**AUFSTELLUNG DES BEBAUUNGSPLANES NR. 7 FÜR DAS  
GEBIET „SÜDWESTLICH DES ORTSKERNS, NÖRDLICH UND  
SÜDLICH DER A210, FLURSTÜCKE 36/2 UND 35/3“**

**Behandlung der Stellungnahmen aus der frühzeitigen Beteiligung der Behörden sowie  
sonstiger Träger öffentlicher Belange und der Beteiligung der Öffentlichkeit (§§ 3 (1)  
und 4 (1) BauGB)**

**Stand: 28.08.2024**

Abb. 1: Gesetzlich besonders geschützter Knick- Bestand im Plangeltungsbereich

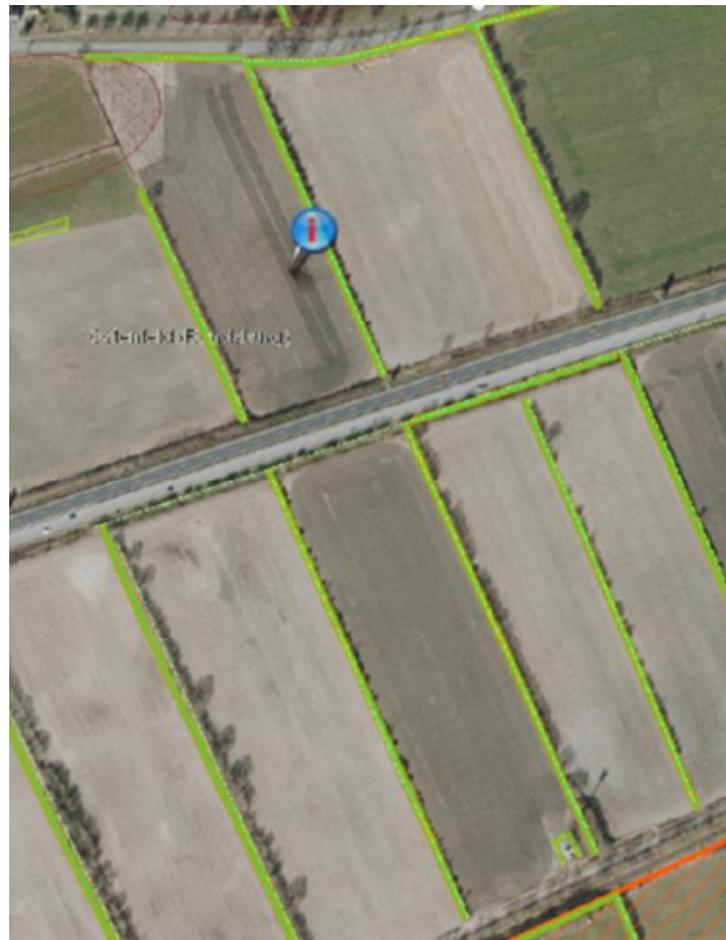
Wie in Kap. 9.4.2.2 dargestellt, ist der östliche Knick in Teilen mit der Spätblühenden Traubenkirsche bestanden. Diese standortfremde Pflanze (Neophyt) stellt eine Beeinträchtigung der heimischen Knickvegetation dar und sollte i. R. der Planung beseitigen. Dazu wären die Gehölze inkl. der Wurzeln zu entnehmen. Die Lücken sind mit Nachpflanzungen heimischer Gehölze zu schließen.

Um die visuelle Eingrünung der großflächigen PV- Anlage durch den standortheimischen Strauch- und Gehölzbewuchs des gesetzlich besonders geschützten Knicks langfristig sichern zu können und eine weitere Ausbreitung der standortfremden Spätblühenden Traubenkirsche (*Prunus serotina*) entgegenwirken zu können, sind die Gehölze mitsamt der Wurzeln zu entnehmen und durch eine Übernahme als Minimierungsmaßnahme in die textlichen Festsetzungen (Teil B) verbindlich festgeschrieben werden.

Grundsätzlich sind die gesetzlich besonders geschützten Knicks inkl. ihrer markanten Überhälter und unter Angabe der Stamm- und Kronendurchmesser in Teil A des B- Planes darzustellen.

Eine Festsetzung zur Traubenkirsche wird in den Text Teil B aufgenommen.

Stamm- und Kronendurchmesser der Überhälter sind im Bestandsplan dargestellt, trotzdem werden sie in der Planzeichnung ergänzt.
